Notitie

Voor:	Hoogheemraadschap van Rijnland
Van:	M. Verduijn
Gecontroleerd:	H.J. Wolters
Bedrijf:	Iv-Infra b.v.
Datum:	31 januari 2023
Referentie:	INFR220832-N01
Onderwerp:	Waterveiligheidstoets ontwerp Afvalwatertransportgemaal RWZI Haarlem-Schalkwijk

Aanzicht Kelder vloer
schaal: 1 : 50

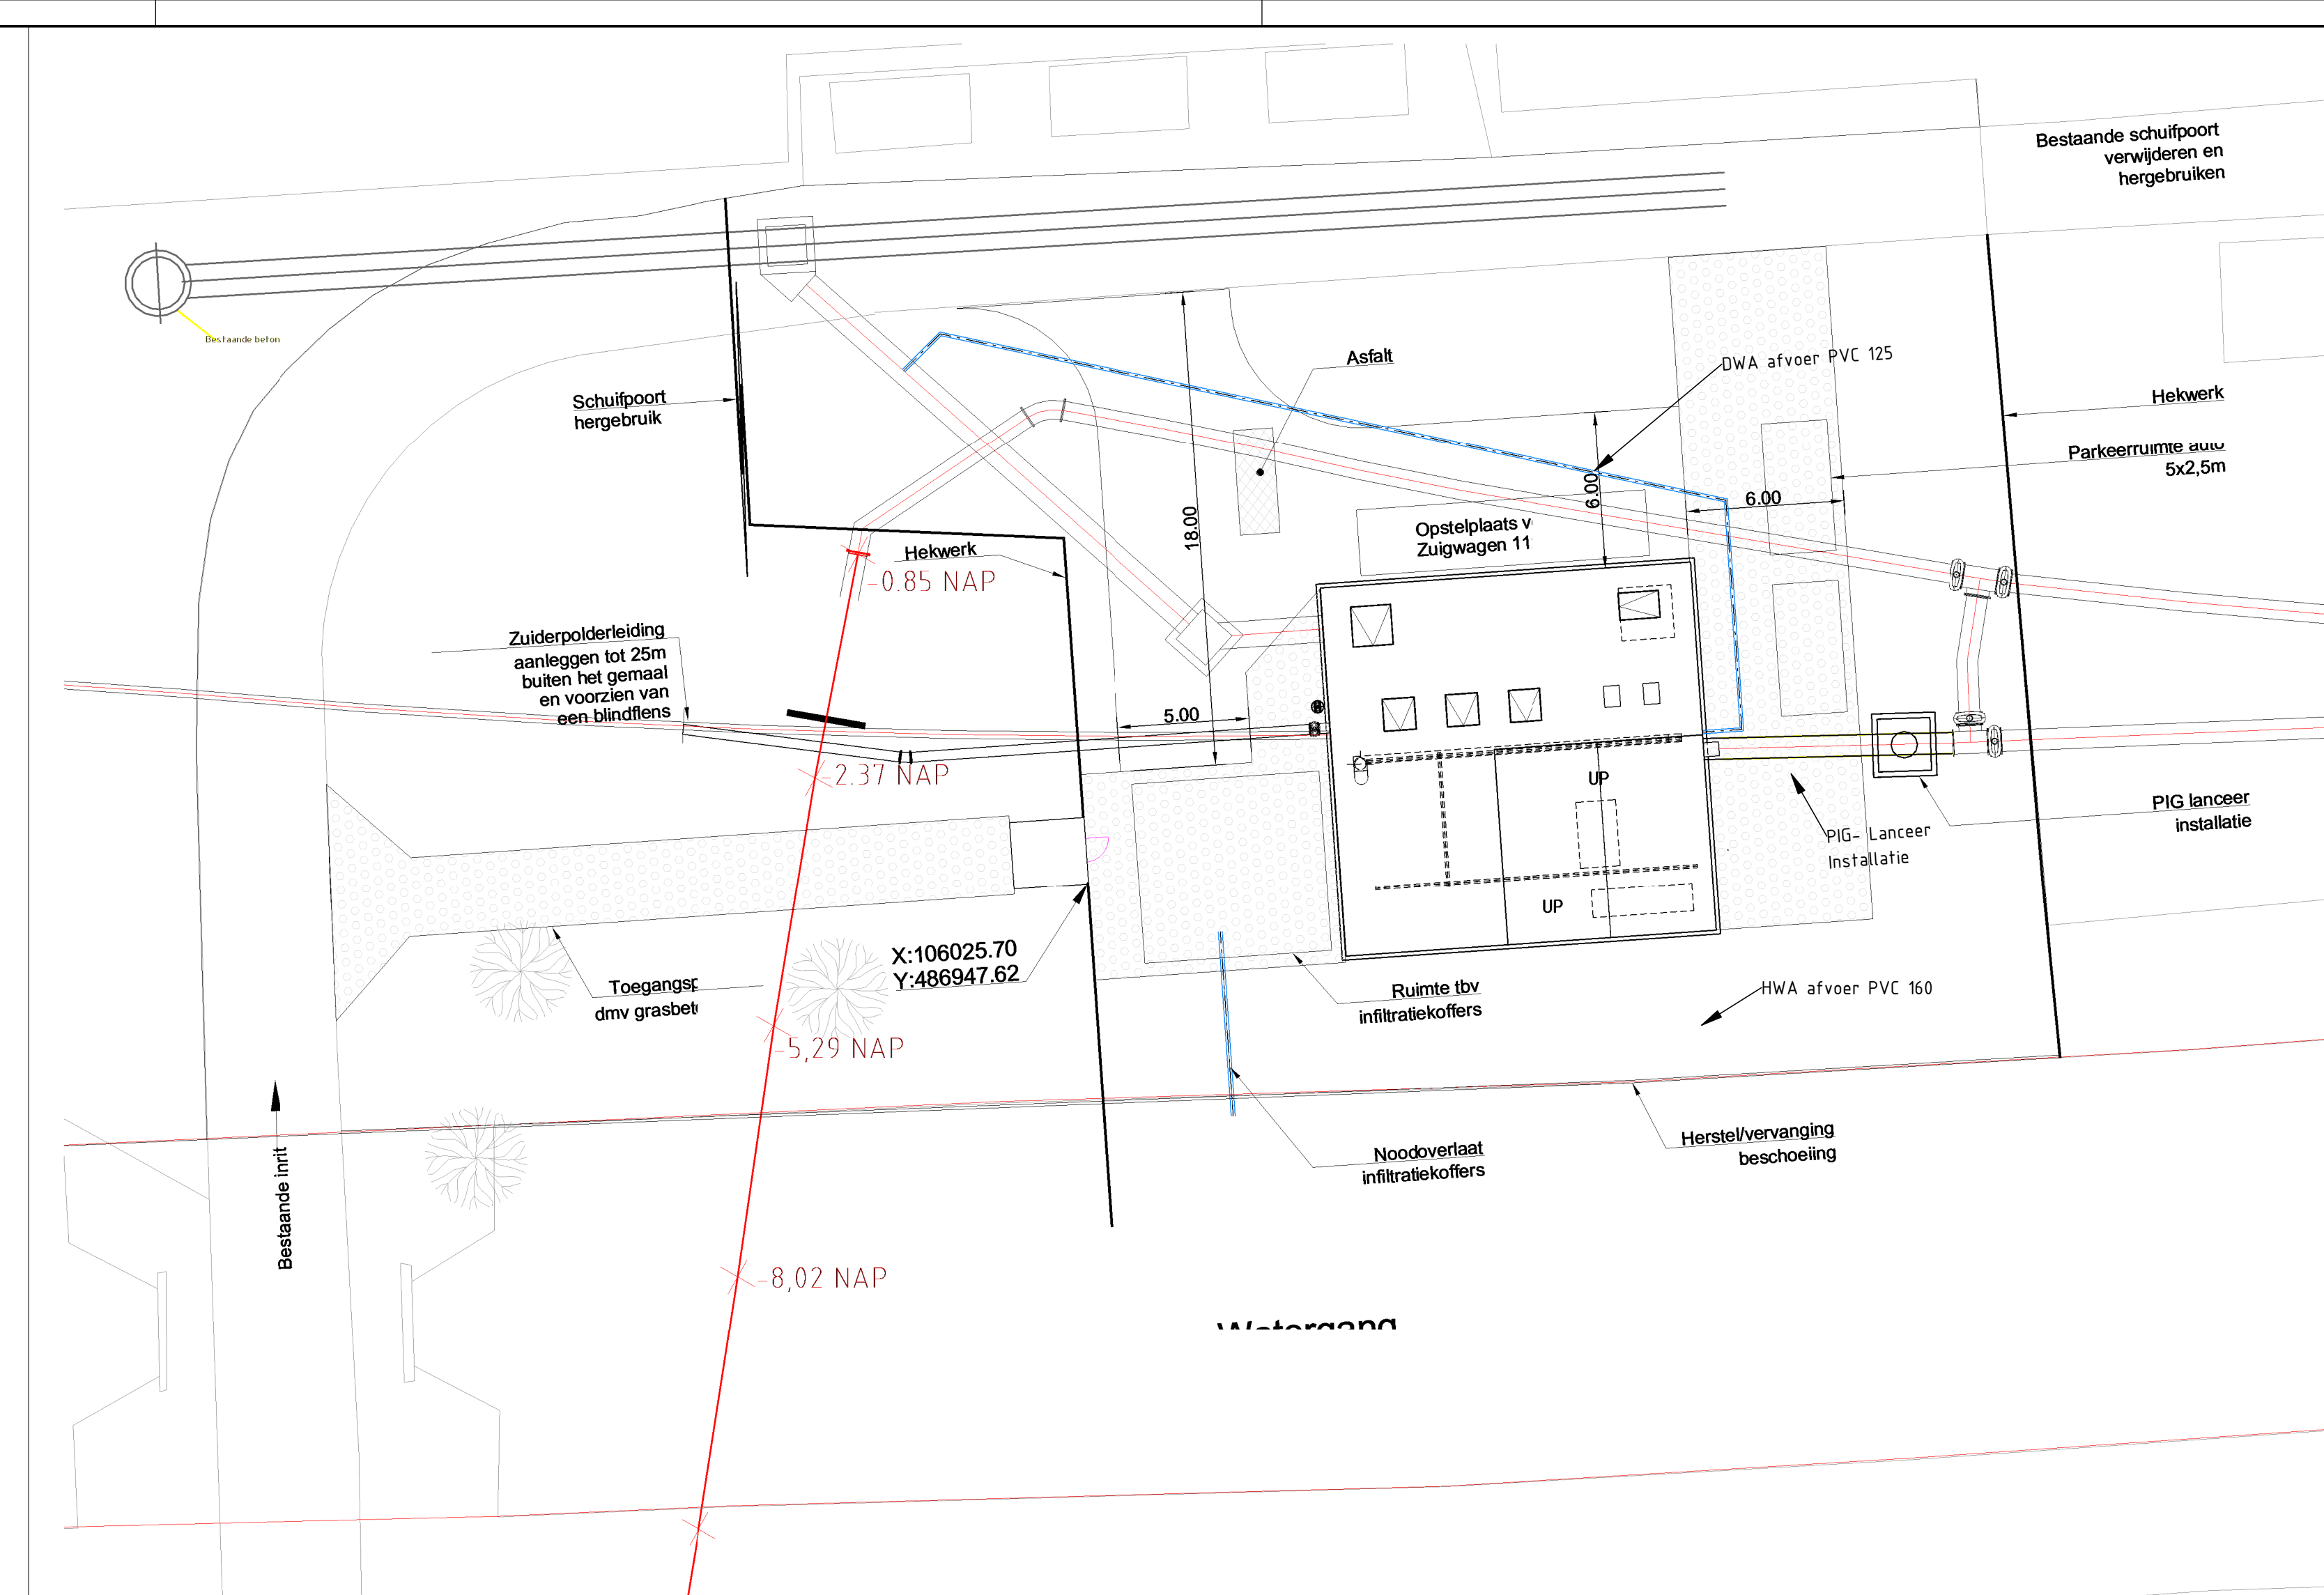
De bovenzijde van het dak van de kelder van het AWTG wordt conform de beschikbare ontwerptekening (zie bijlage A) aangebracht wordt op NAP+0,35 m. Dit is hoger dan het omringende en achterliggende maaiveld dat zich op een niveau hoger dan ca. NAP+0,3 m bevindt. Het omliggende maaiveld ligt hiermee 0,62 m hoger dan het maatgevend boezempeil, overloop kan om deze reden niet optreden. Ook bij het meenemen van de robuustheidstoeslag (0,20 m) ligt het maaiveld hoger dan het maatgevend boezempeil. Overslag zal gezien het verschil tussen het maatgevend boezempeil en het maaiveld zeer beperkt zijn. Indien enige golfoverslag optreedt zal het overslaande water, gezien de breedte van het hoger gelegen terrein van de RWZI, niet in het achterliggende lager gelegen gebied komen. Hierdoor zal een instromend volume naar de lagergelegen delen van het peilgebied niet aanwezig zijn.

Op basis van de ontwerptekening van het AWTG is vastgesteld dat de bovenzijde van de vloer van de kelder op NAP-8,27 m wordt aangebracht. De vloer van de kelder heeft een dikte van ca. 0,8 m, de onderzijde van de keldervloer bevindt zich dan op NAP-9,07 m. De onderzijde van de keldervloer bevindt zich hierdoor in

een zandlaag met een fijne categorie, zie Figuur 5. Piping kan alleen optreden als deze zandlaag (bovenzijde ca. NAP-6,1 m) in verbinding staat met boezem.
